Advies aan Waterschap Limburg Parallele leidingen A2/waterkeringing Wessem

7 augustus 2019

Aanleiding

1. Traditionele aanpak (met damwand)

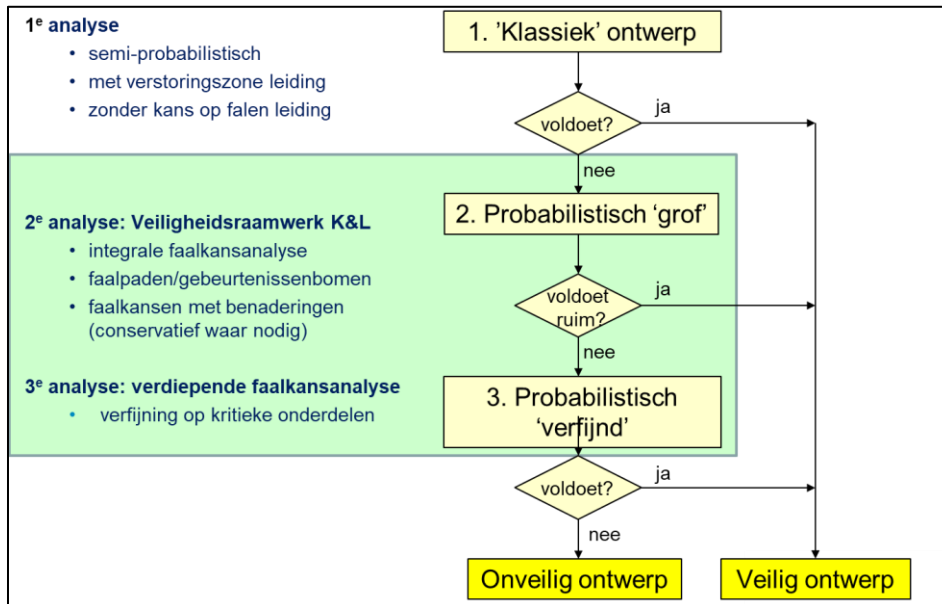
Bij toepassing van een damwandscherm als onderdeel van de primaire waterkering moet deze voldoen aan het WBI/OI. Uitgaande van een damwand in de buitenkruinlijn moet de damwand voldoen aan de eisen voor langsconstructies. De functionele eisen hebben daarbij niet alleen betrekking op Macro-instabiliteit buitenwaarts (STBU), maar ook op Graserosie buitentalud (GEBU), Golfoverslag, erosie kruin/binnentalud (GEBI) en eventueel ook Piping (STPH). De damwand heeft dan vanwege de aanwezigheid van de parallelle leidingen aan de buitenzijde ook een functie als afschermconstructie, die qua sterkte en stabiliteit tevens moet worden gedimensioneerd op de aanwezigheid van de verstoringzones van de verschillende leidingen.

Onderstaande afbeelding is een inventarisatie van maatgevende K&L (weergegeven in oranje kleur)

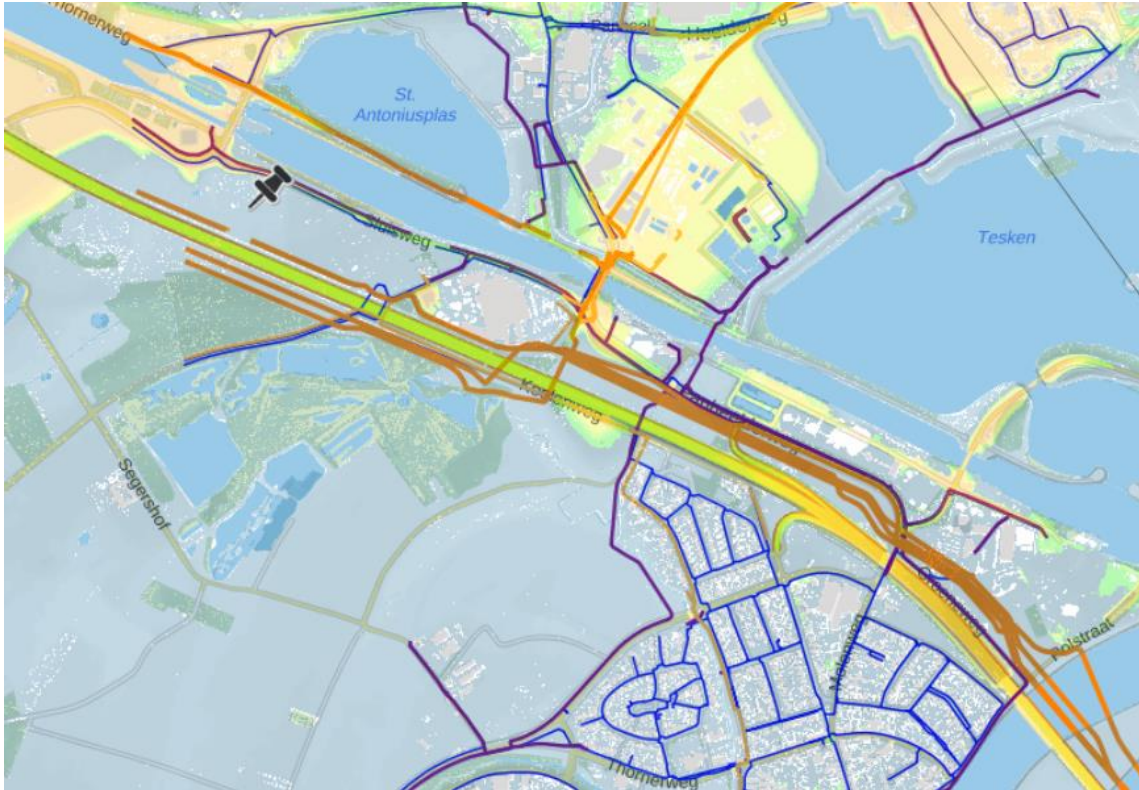
Maatgevend is een koolwaterstofleiding van PPS.

Het WBI en de NEN3650/3651 gaan alleen in op een straal van de ersoiekrater. In deze casus is met name het resterende restprofiel belangrijk om al te kunnen aangeven of het grondlichaam voldoet.

Conservatief scenario

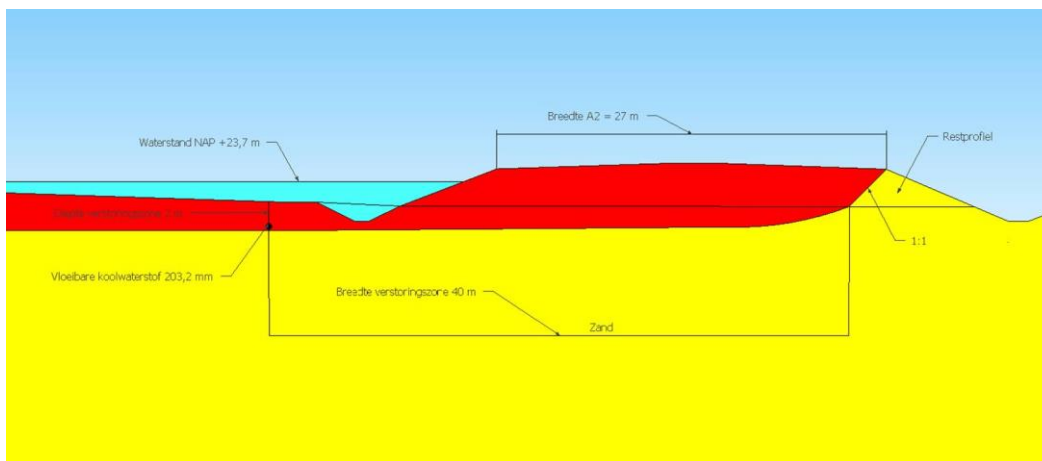
Echter als we de NEN3651 beschouwen in kader van bijvoorbeeld een vervangende waterkering irt de erosiekrater, dan is deze begrensd tot maximaal 25 meter. Wellicht dat bovenstaande berekende erosiekrater dan al van 40 naar 25 meter kan worden aangenomen?

Antwoord op vraag 1a: Nee. In NEN (2012) wordt bij toepassing van een vervangende waterkering bij een leidingkruising de strekkingslengte van de damwand voor hogedruk vloeistofleidingen begrensd op 25 m. Deze maat is destijds afgeleid bij een kraterstraal van $R_B = 7,5$ m, rekening houdend met 2,5 m omspoeling van de damwand. Bij een erosiekrater groter dan $R_B = 7,5$ m dient bij de integrale faalkansanalyse te worden geverifieerd of de strekkingslengte van de vervangende waterkering aanpassing behoeft. **De begrenzing van de strekkingslengte van de vervangende waterkering mag NIET worden gebruikt om de kraterstraal van 40 m terug te brengen tot 25 m.** Toepassing van de gedetailleerde formule voor R_B uit bijlage A van NEN 3651 kan wel een kleinere en een meer realistische waarde opleveren. Indien er voor de parallelle ligging een vervangende waterkering/erosiescherm (stabiliteitscherm) moet komen, dan moet deze ook verder strekken dan het punt waar leidingen afbuigen van de waterkering of andersom.

Optimistisch scenario

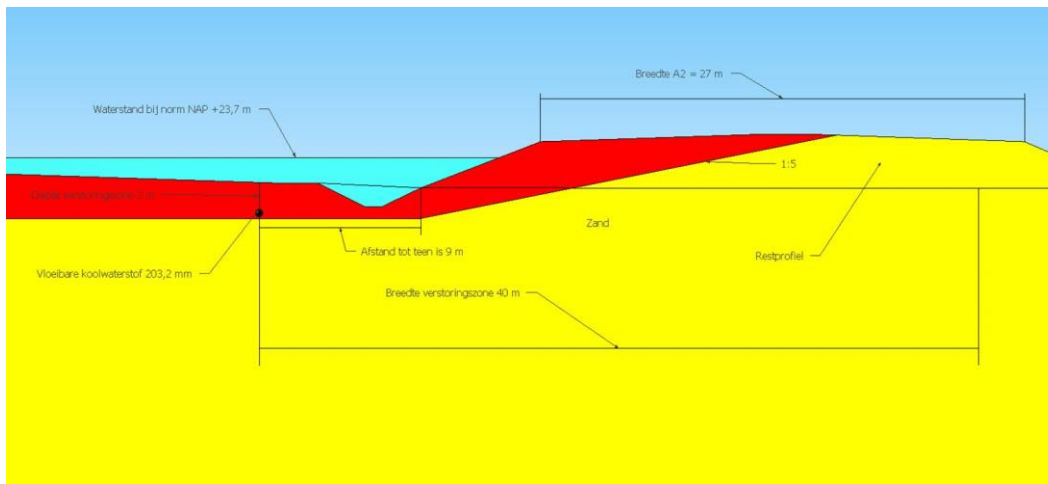
Vervolgens dient beschouwd te worden of het restprofiel voldoende stabiel is om de hoogwaterveiligheid te borgen. Aangezien de taluds na een afschuiving niet stabiel zijn kan mogelijk een 'Restbreedte bij Overhoogte' toegepast worden, zie bijgevoegd TR Actuele sterkte van dijken. In het conservatieve scenario is er onvoldoende restbreedte aanwezig. Bij het optimistische scenario is er waarschijnlijk wel voldoende restbreedte aanwezig. Is de 'Restbreedte bij Overhoogte' benadering überhaupt een geschikt instrument voor deze situatie en mag het in dit geval toegepast worden? EN hoe ziet een realistisch restprofiel na het falen van een leiding eruit?

Antwoord op vraag 3: Ja, vanwege de 27 m brede kruin kan een restprofielbenadering conform het TR Actuele sterkte bij Dijken worden toegepast. Hoe een restprofiel er na het falen van een leiding uit ziet is niet eenduidig vastgelegd. Dat is ook mede afhankelijk van de faaloorzaken/-manieren en gevolgen (verstoringszones) van leidingfalen, dus dat vergt maatwerk. Zo wordt in de praktijk een erosiekrater in het dwarsprofiel vaak geschematiseerd als een trapezium of een ellips. In dit geval lijkt schematisatie van de erosiekrater in het dwarsprofiel als een trapezium met taludhellingen van 1:4 of 1:5 in zand acceptabel.
